## Rumori generati dal flusso di gas sui modelli IKEF 248-5

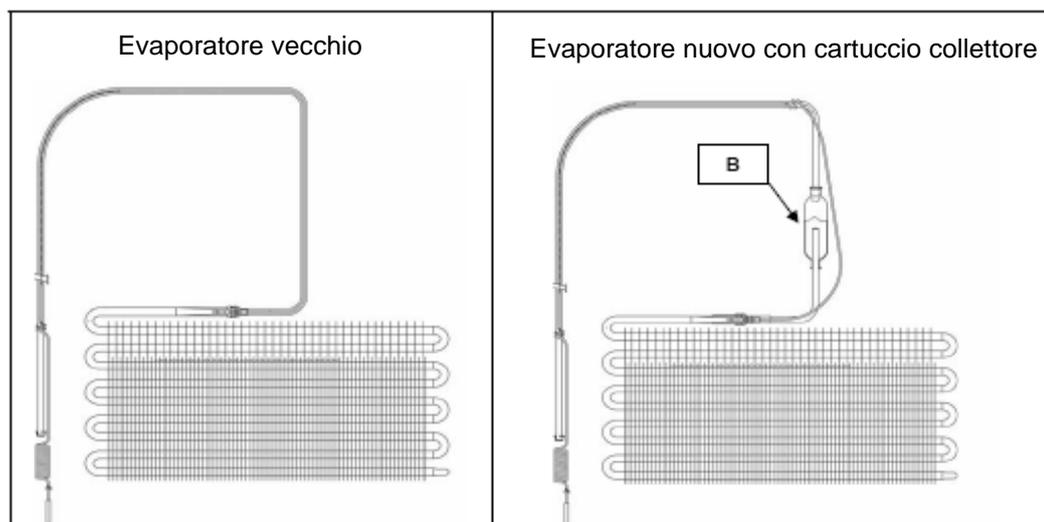
I modelli IKEF 248-5 generano dei forti rumori provocati dal flusso del gas refrigerante attraverso i tubi capillari.

Per riuscire a risolvere il problema è stato necessario sostituire l'evaporatore e modificare la carica di gas refrigerante (carica precedente 43 g, attuale 45 g).

Per sostituire l'evaporatore è necessario ordinare il nuovo evaporatore con il cartuccio collettore (Evaporatore sostitutivo N. ric. 433953). Il cartuccio collettore deve essere riempito con 48 gr. di gas di refrigerazione invece di 45gr. (Correggere la targhetta dati).

Se i clienti dovessero lamentarsi che l'apparecchio emette rumori troppo forti, sostituire l'evaporatore utilizzando i seguenti componenti:

A	1 Evaporatore	Ric-n° 433953
B	2 Insonorizzatore acustico adesivo	Ric-n° 433322
